**Modulo per la presentazione delle osservazioni per i piani/programmi/progetti sottoposti a procedimenti di valutazione ambientale di competenza statale**

ID: Codice procedura (ID\_VIP/ID\_MATTM):10844

Impianto per la produzione di energia elettrica da fonte eolica, costituito da 6 aerogeneratori della potenza complessiva di 37,2 MW, un sistema di accumulo da 25 MW e relative opere connesse in località "Rempillo" nel comune di Pitigliano (GR).

ALLEGATO alle OSSERVAZIONI all' IMPIANTO EOLICO denominato REMPILLO nel COMUNE di PITIGLIANO ( GR). Composto da n. 5 immagini e n. 5 pagine

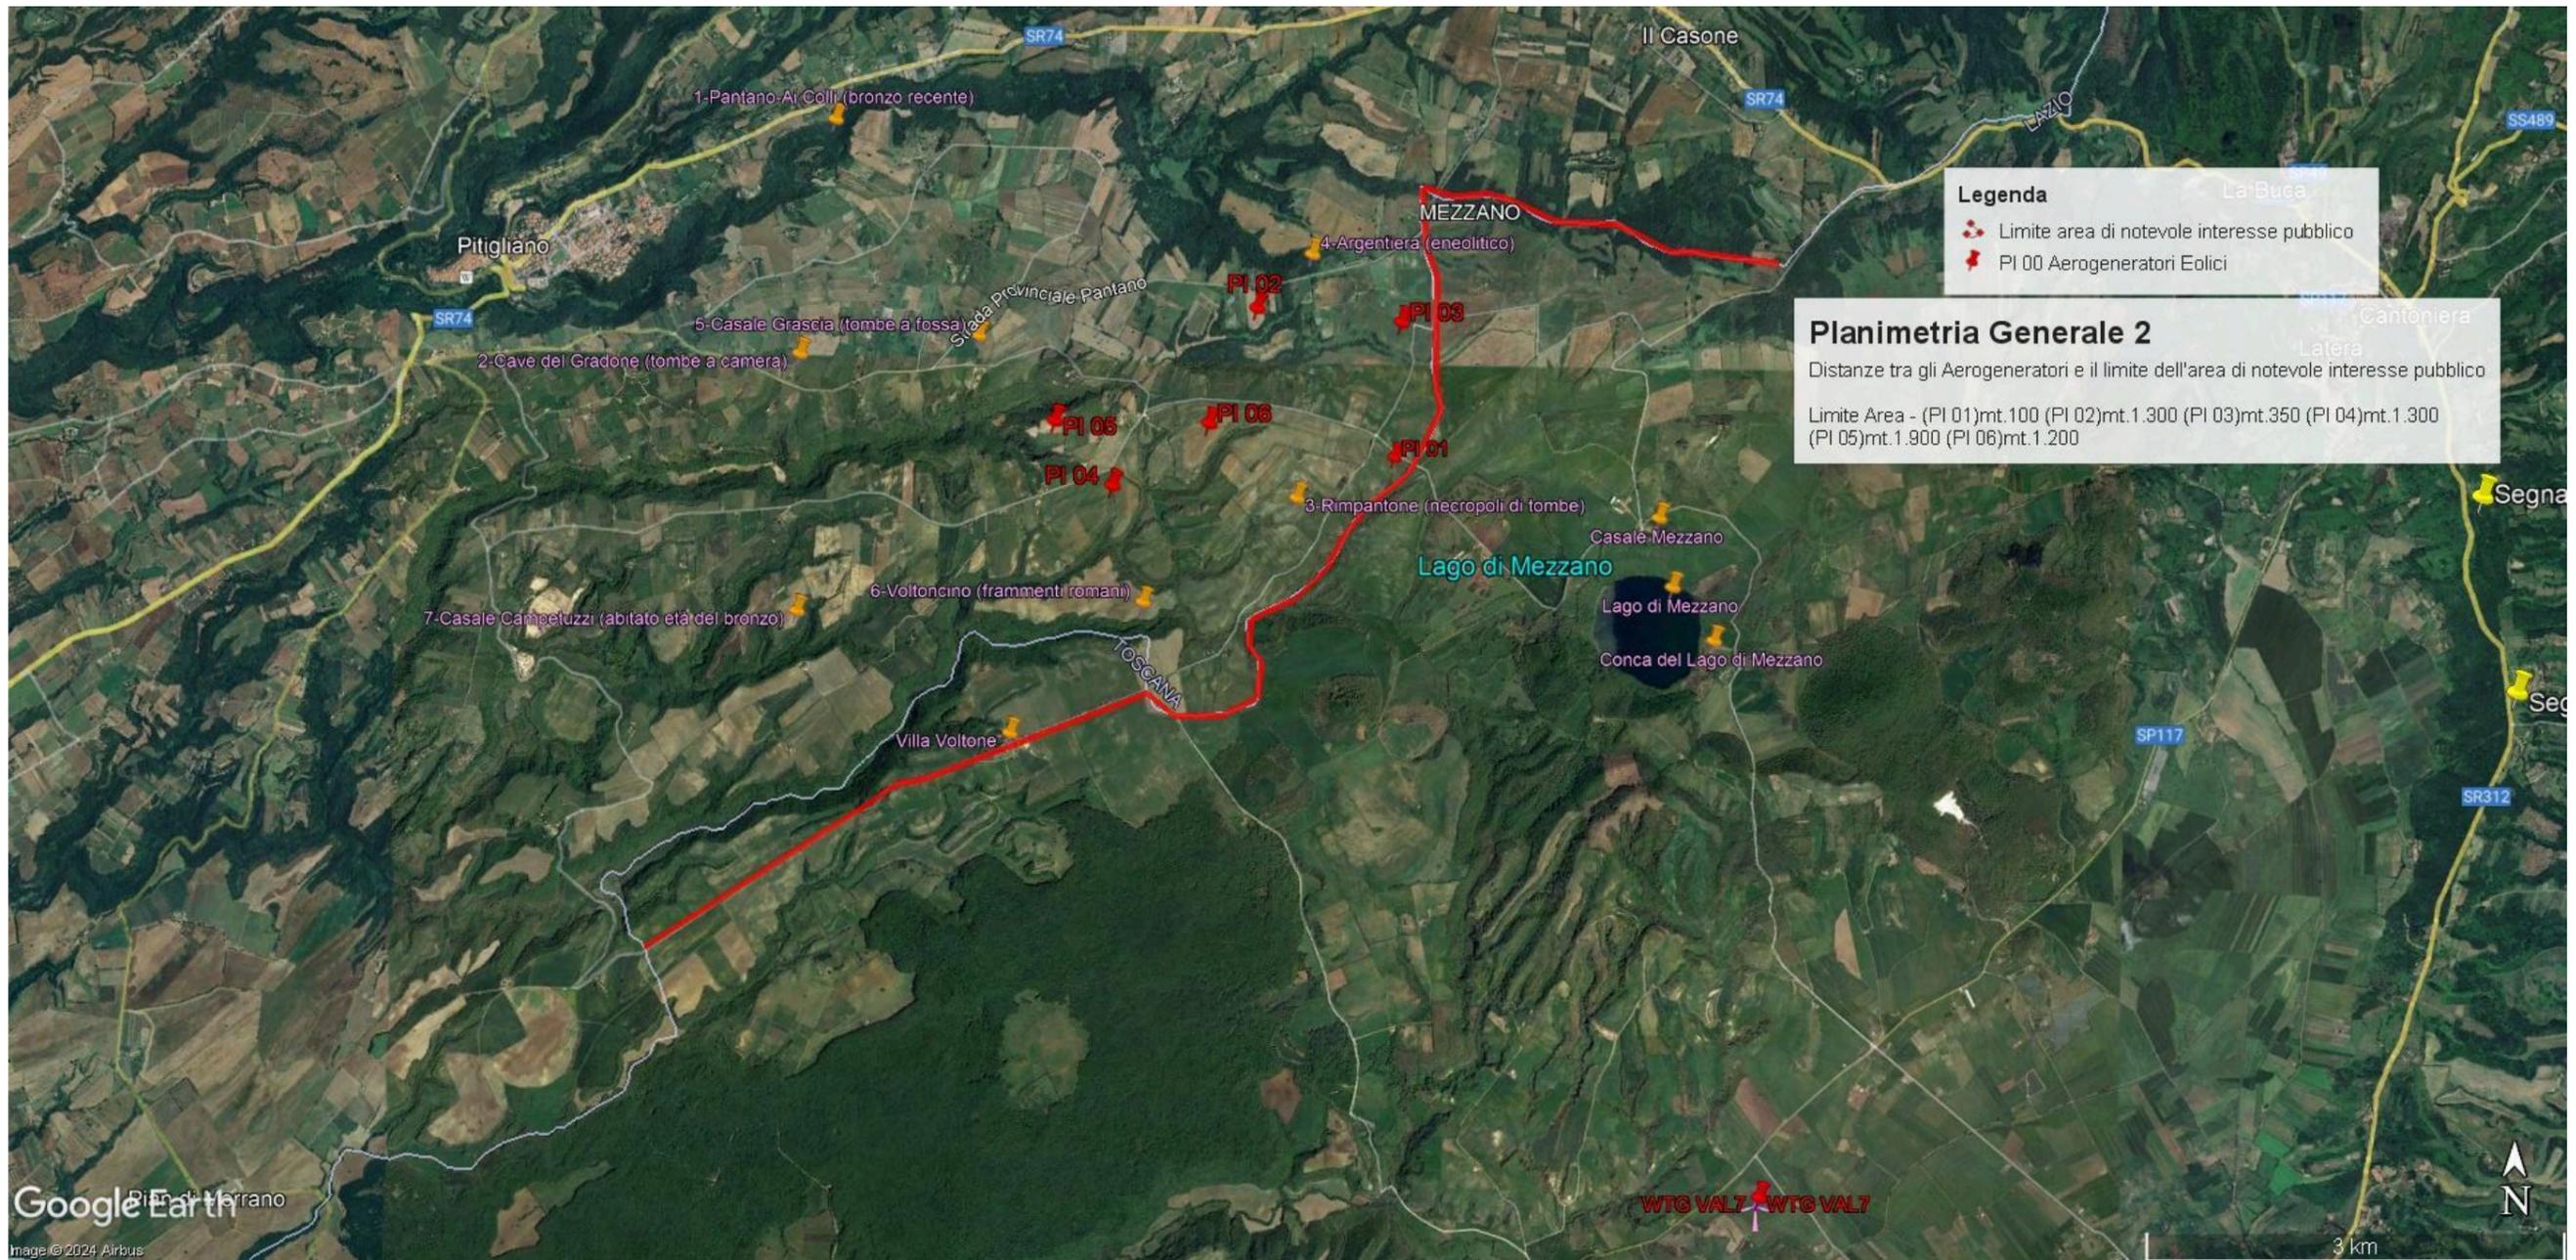
**Immagine n. 1.** Linea rossa indicante il confine Regioni Lazio-Toscana che coincide con parte del Perimetro del **vincolo di notevole interesse pubblico** ex art. 136 Codice Beni Culturali “ **Conca del Lago di Mezzano e territorio circostante**” ed i sei aerogeneratori localizzati con segnaposto rossi da P01 a P06 e ricadenti all’interno delle fasce di rispetto di 3 km dal bene vincolato e quindi in **area non idonea** al loro insediamento ( ex art 20 co. 8 lettera c quater del D.Lgs n. 199/2021 e ss.mm.ii).

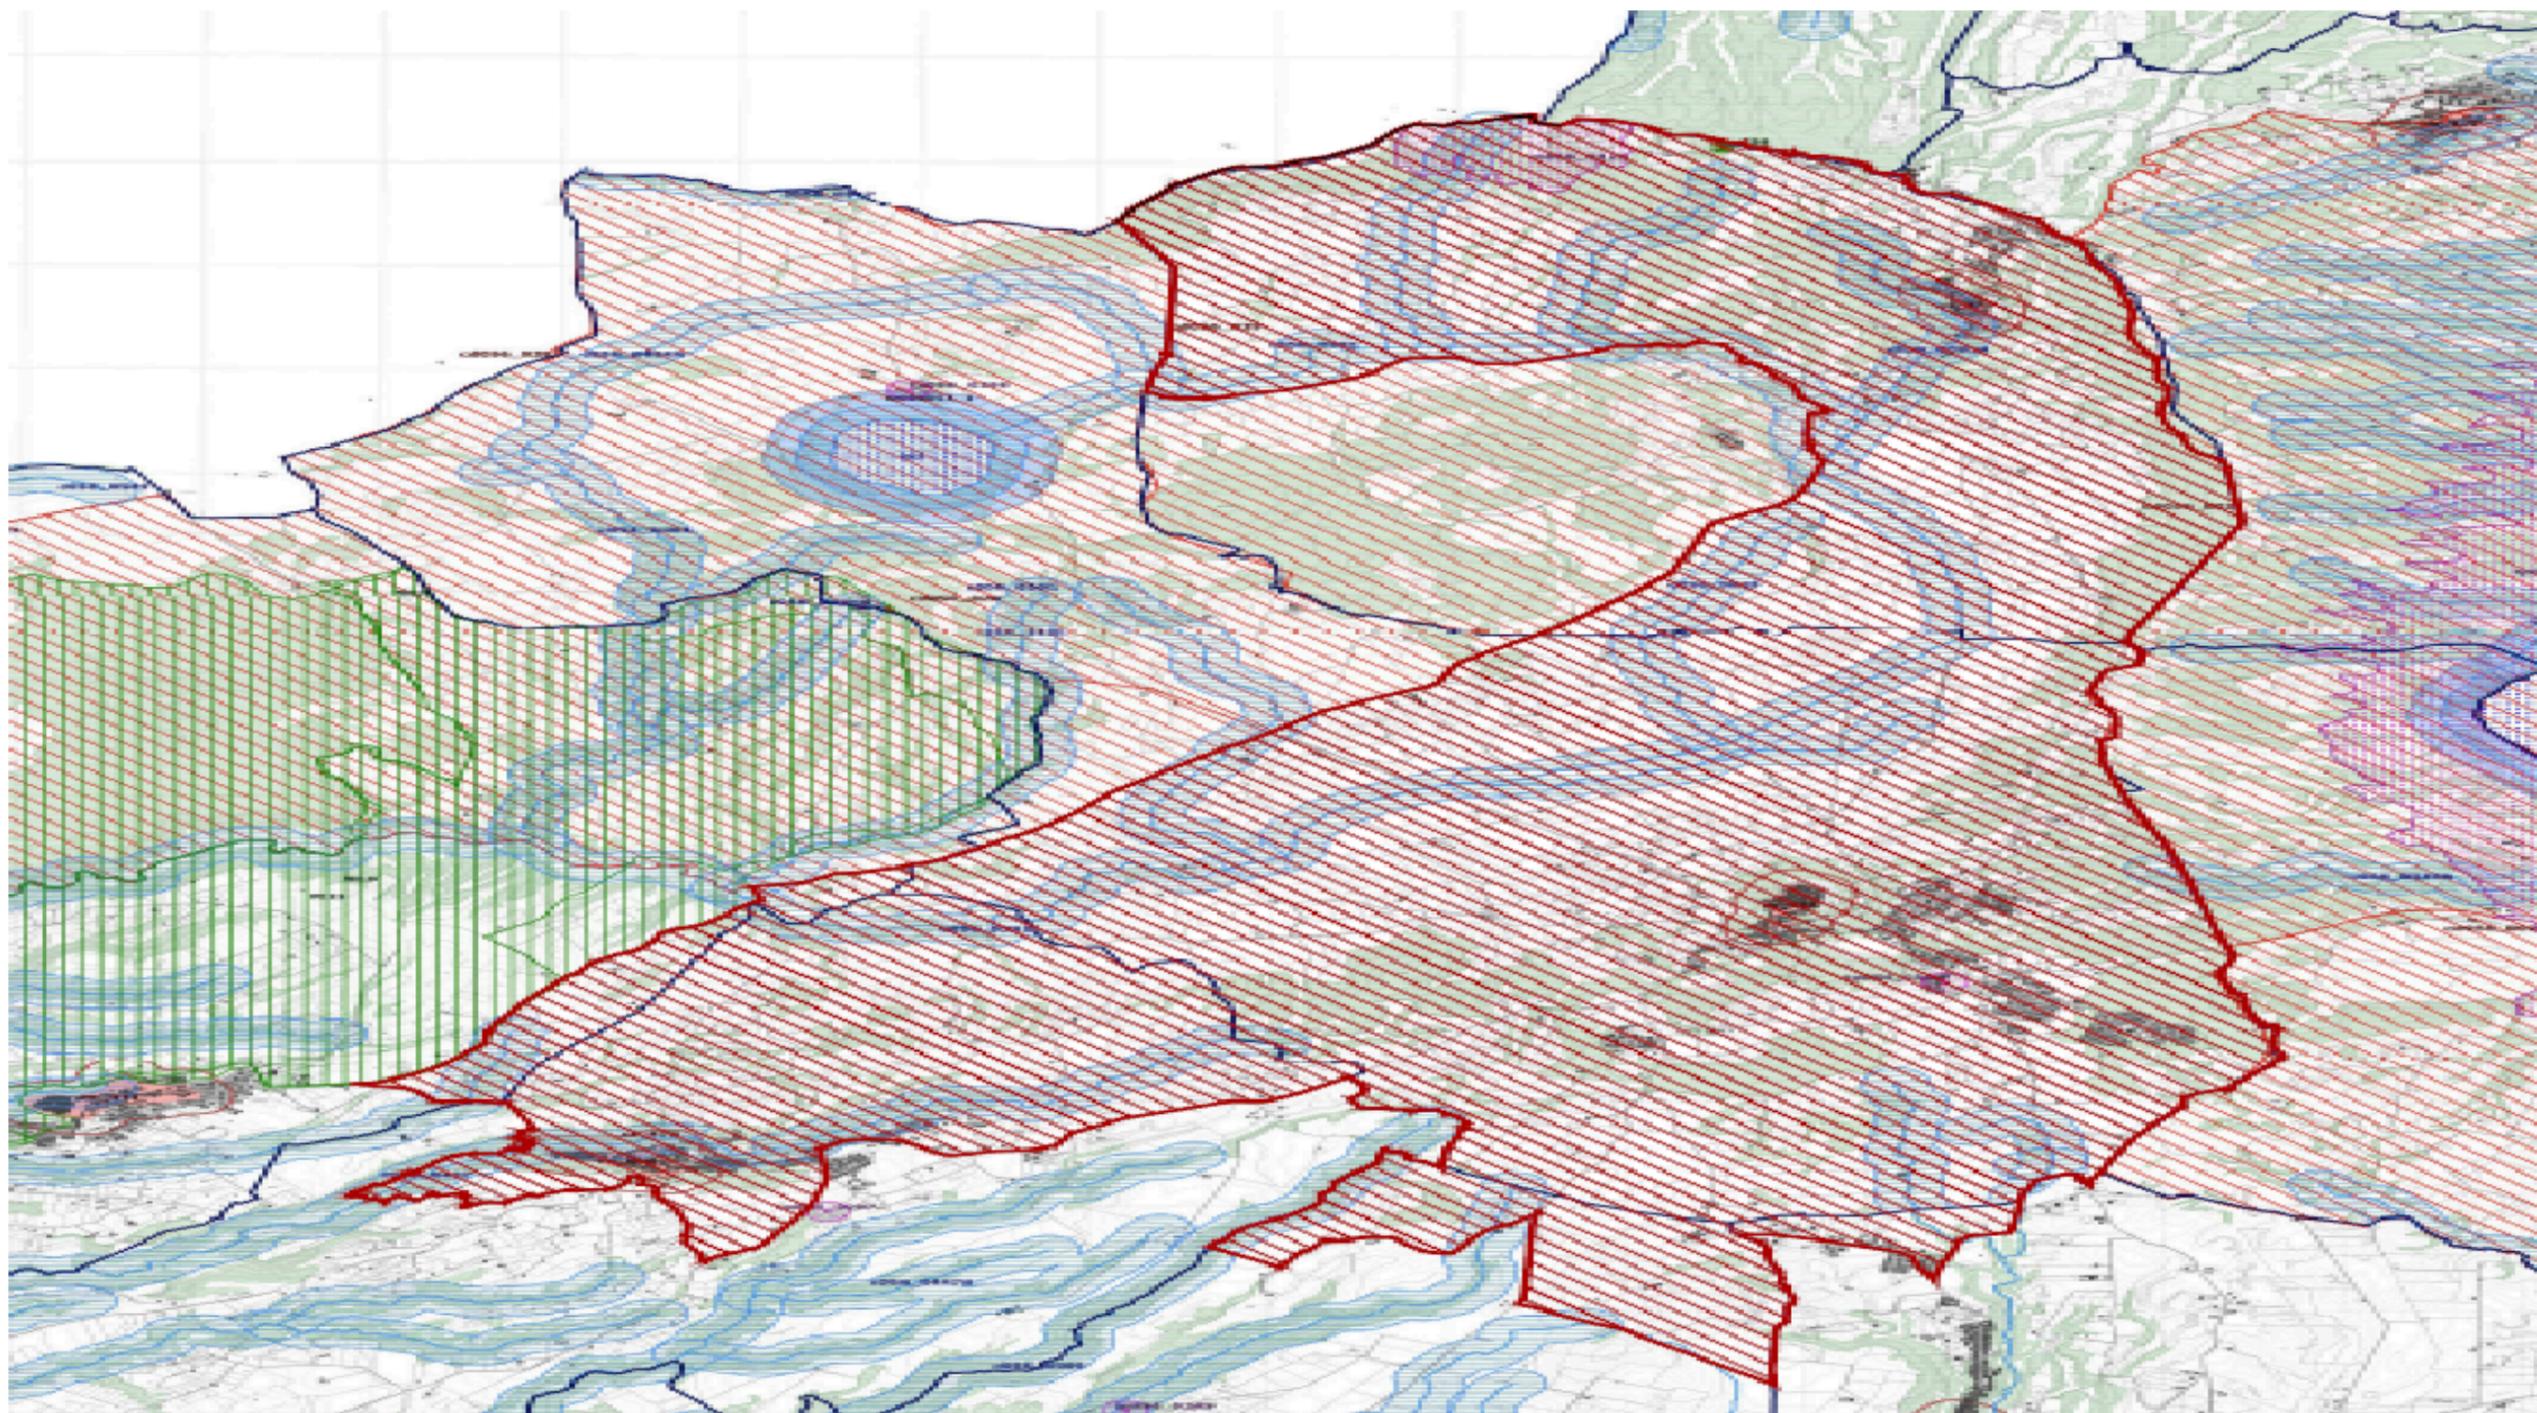
l'immagine n. 2 dell' ALLEGATO) all'area di notevole interesse pubblico " Conca del lago di Bolsena" (D.M. 24.10.1960). Praticamente una vasta zona che per interesse paesaggistico e naturalistico oltre che storico, archeologico e identitario rappresenta un unicum nel panorama nazionale.

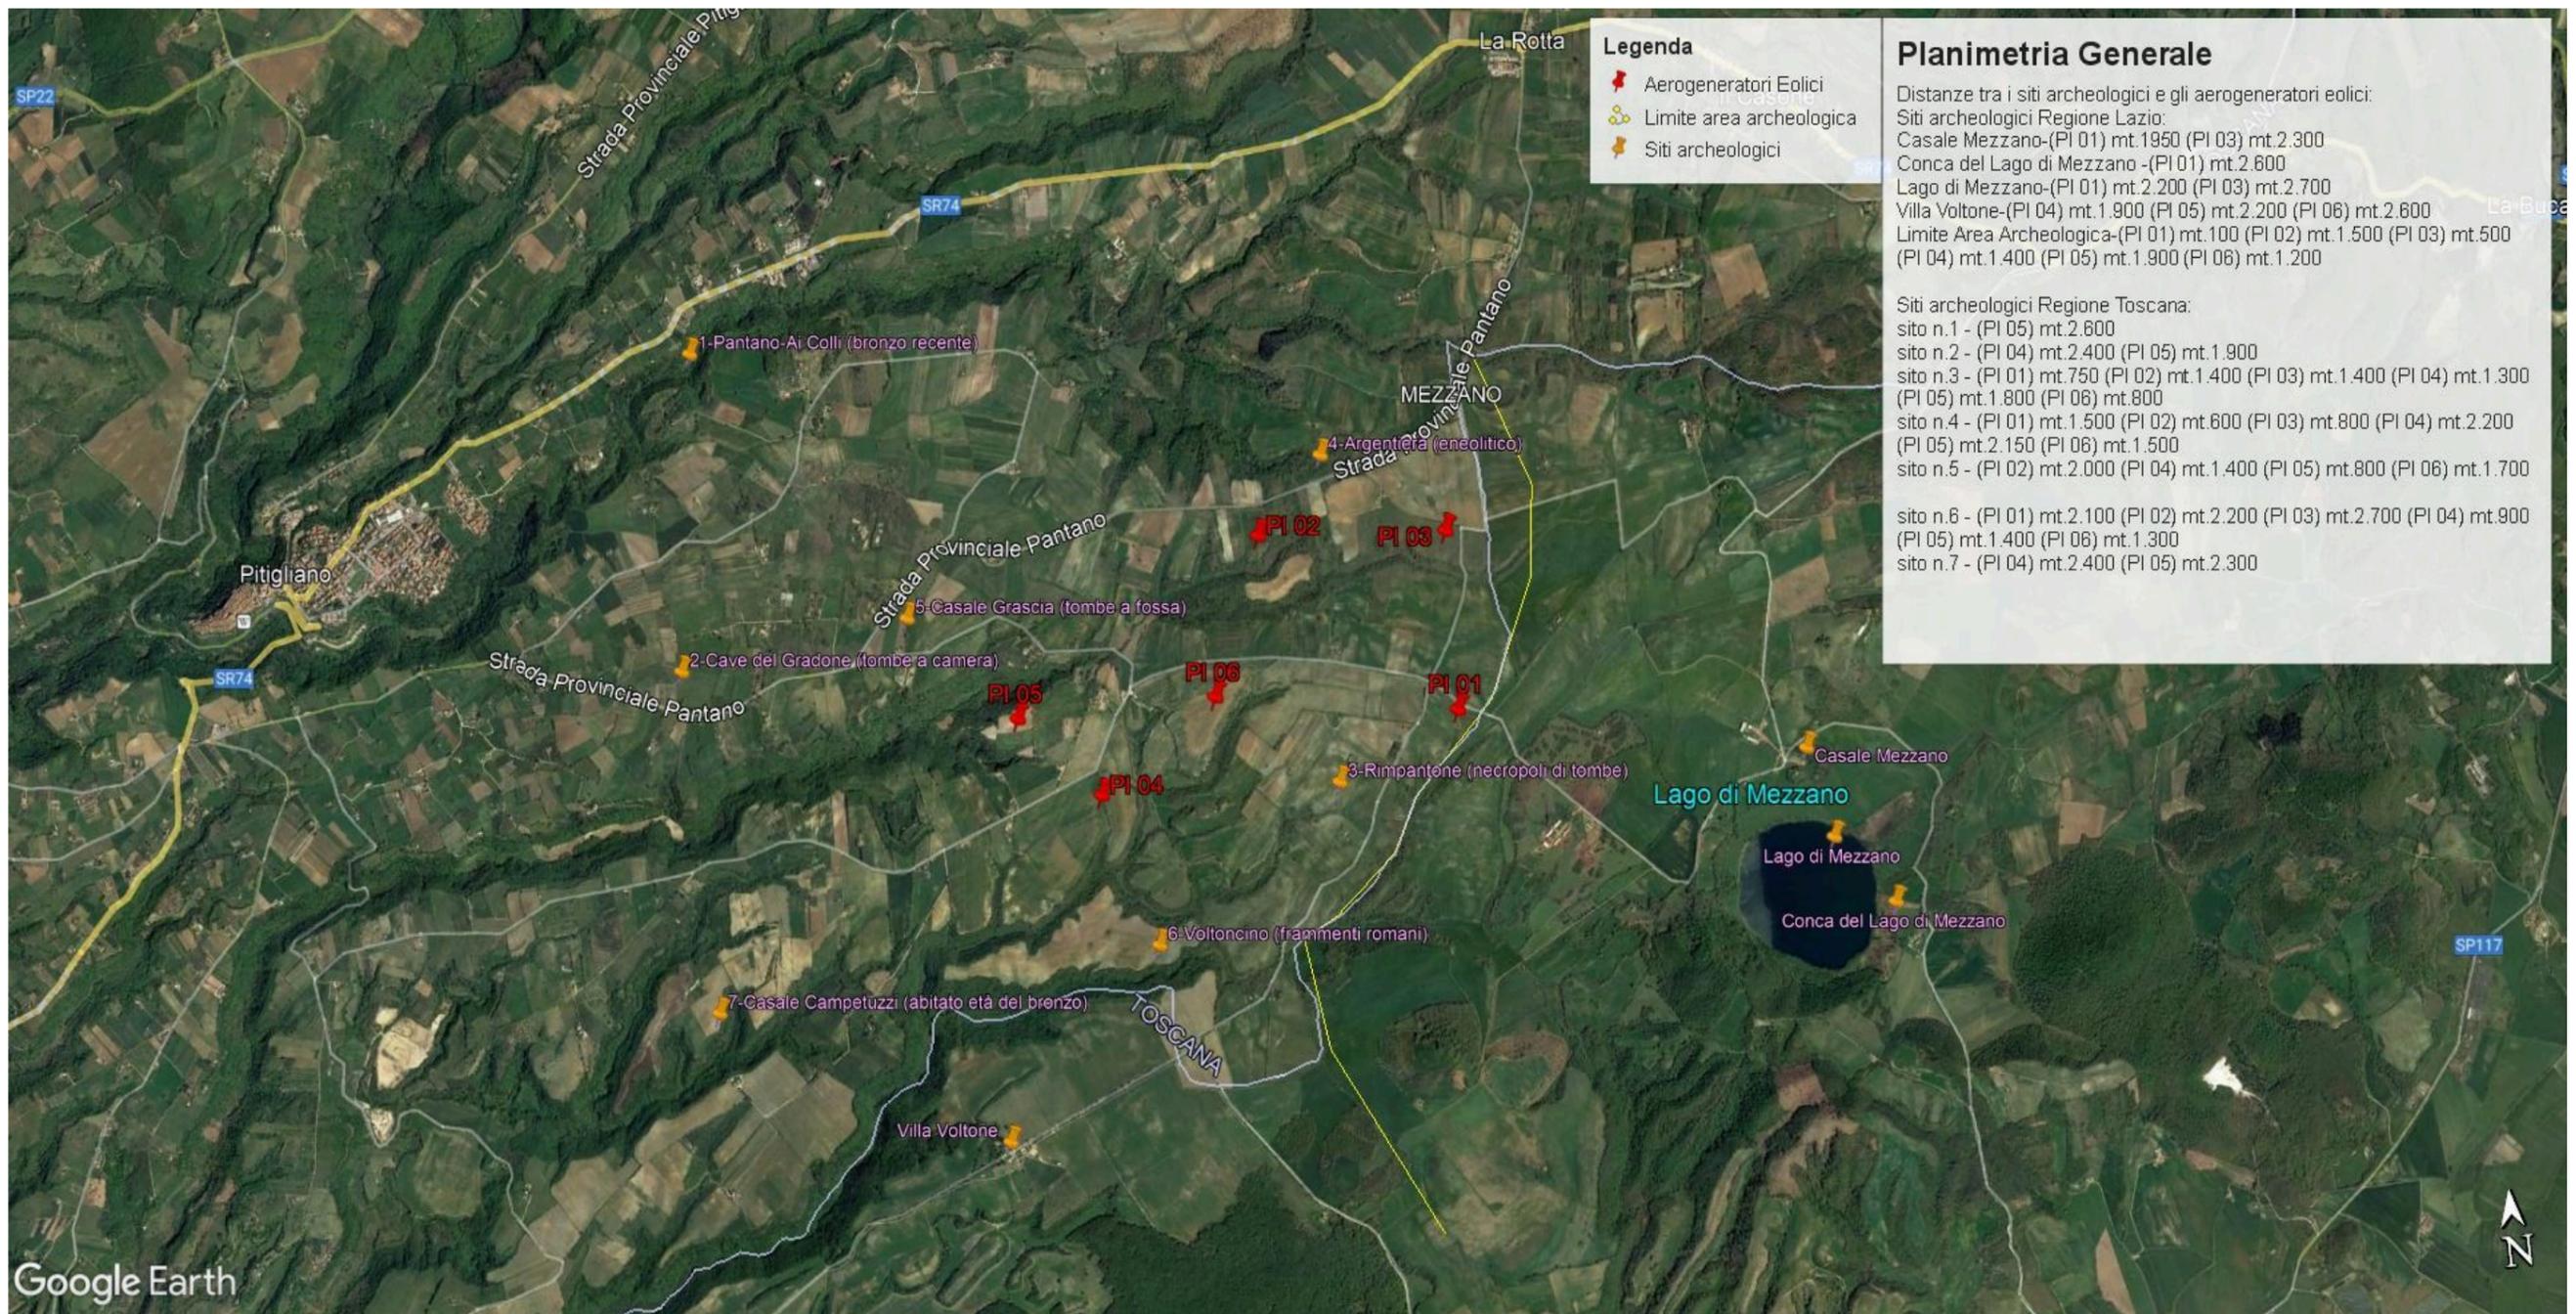
Inoltre, la zona in cui insisterebbe l'impianto eolico industriale Rempillo è compresa nelle fasce di rispetto di 3 km di diversi beni archeologici tutelati dalla parte II del Codice dei Beni Culturali (vedi

Allegato, immagine n. 3). Inoltre le pale P04 e P05 ricadono all'interno di un'area archeologica che la Proponente vorrebbe cancellare per il semplice fatto che non è riportata nel documento regionale ma nel documento provinciale come meglio dettagliato nell'Osservazione n. 5. Alla luce di quanto documentato appare chiaro quindi che la collocazione dell'impianto non ha tenuto conto alcuno dei vincoli dell'area nella quale è stato progettato e l'inserimento dell'impianto eolico nel paesaggio e sul territorio non è corretto (Allegato IV delle Linee guida nazionali di cui al D.M dello Sviluppo economico del 10.09.2010).

**Immagine n. 3.** Impatti dei sei aerogeneratori ( in rosso) ricadenti nelle fasce di rispetto dei 3 km dai Beni Culturali ( in giallo) e quindi in **area non idonea** al loro insediamento ( ex art 20 co. 8 lettera c quater del D.Lgs n. 199/2021 e ss.mm.ii). **Inoltre si segnala che le pale P04 e P05 ricadono all'interno di un'area archeologica e quindi in altra area non idonea.**
